# febiEXAKT

## Наконечник рулевой тяги

### febi № 22044

ПОДХОДИТ ДЛЯ  
AUDI A4, A6, A8 (ср. № 4B0 419 811 E)  
VW Passat (ср. № 4B0 419 811 E)  
Skoda Superb (ср. № 4B0 419 811 E)

febi № 22044

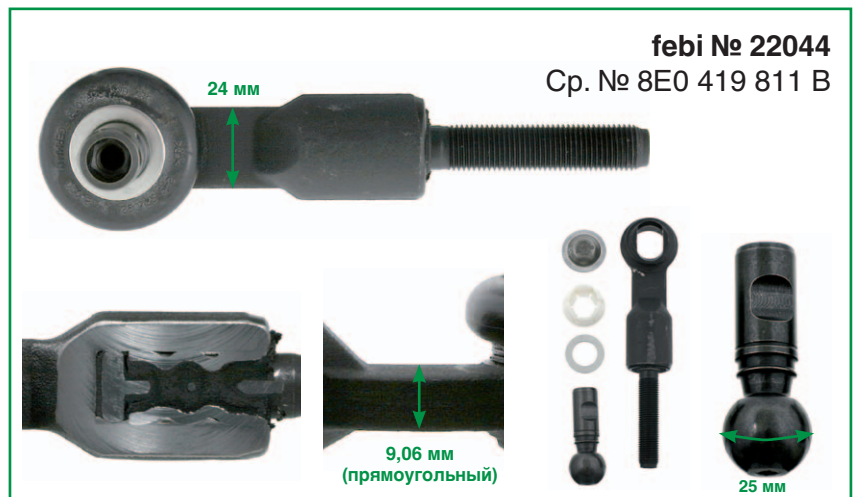
Шарниры наконечников могут вызывать шумы во время эксплуатации.

Преждевременный выход из строя из-за перегрузки шарниров старого образца (ср. № 4B0 419 811 E). Этот вариант был заменен и больше не устанавливается на Audi, VW и Skoda.

- больший диаметр шара для увеличения грузоподъемности
- более крепкий корпус
- замена зажимного кольца на шайбу для защиты манжеты

**Важно:** в корпусе новой версии остается необходимая резиновая вставка, чтобы гарантировать комфортное вождение и предотвратить передачу высокочастотных вибраций на другие детали.

febi рекомендует использовать наконечник febi № 22044 (ср. № 8E0 419 811 B)
